温州瓯江口西片污水处理厂改造提升工程设备安装标段招标文件答疑澄清公告

一、答疑部分：

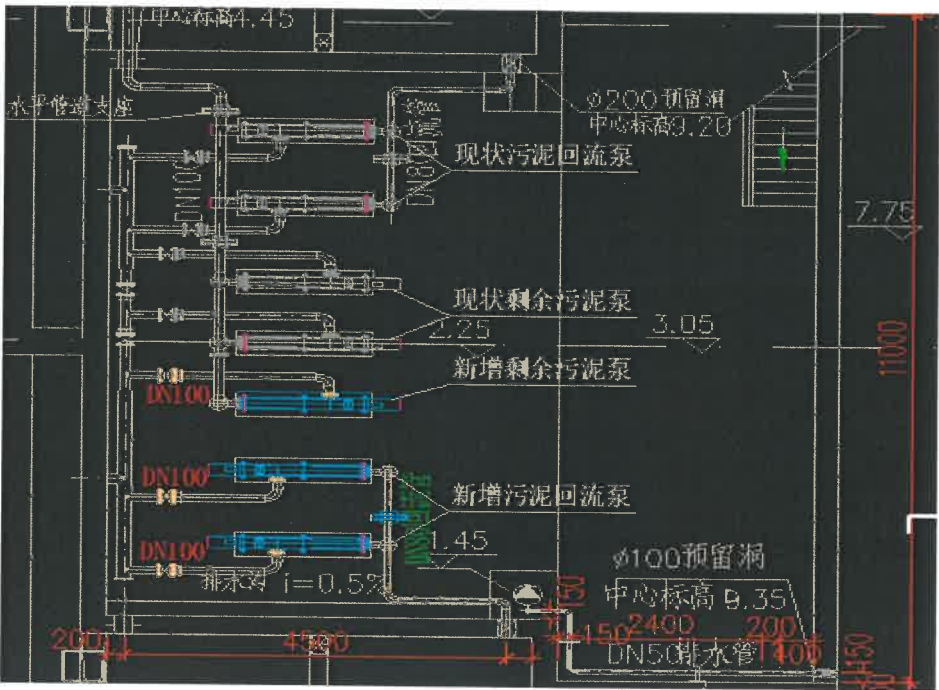
问题 5：卸料泵提供的几个品牌厂家不生产卸料泵，请提供推荐的厂家品牌。

答：按招标文件执行，档次可选用相当于或不低于推荐品牌。

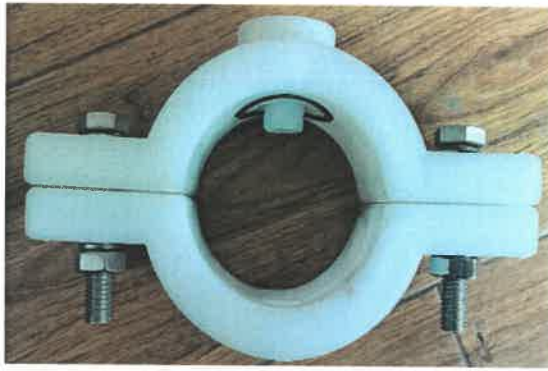
问题 49: 文件要求: 曝气器跟空气分配管连接采用半月环型卡式不锈钢螺栓辅助连接, 其他方式不予采用;

问: 360° 环抱的马鞍座型专用连接器能否接受, 如下图所示

答：按原招标文件执行。

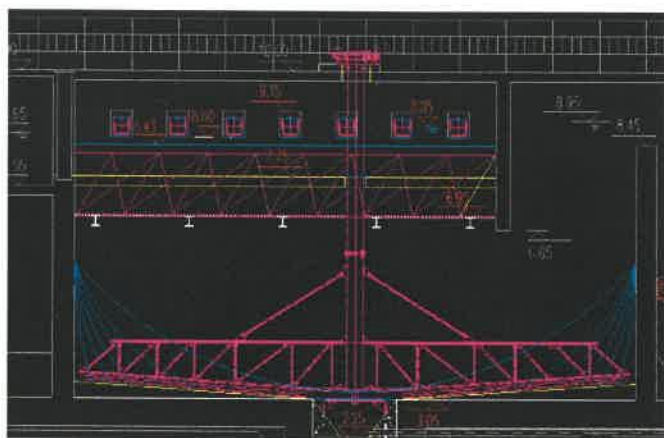
问题 54：请明确絮凝搅拌机导流筒的厚度及材质。

答：由厂家根据设备运行情况确定，且满足技术要求
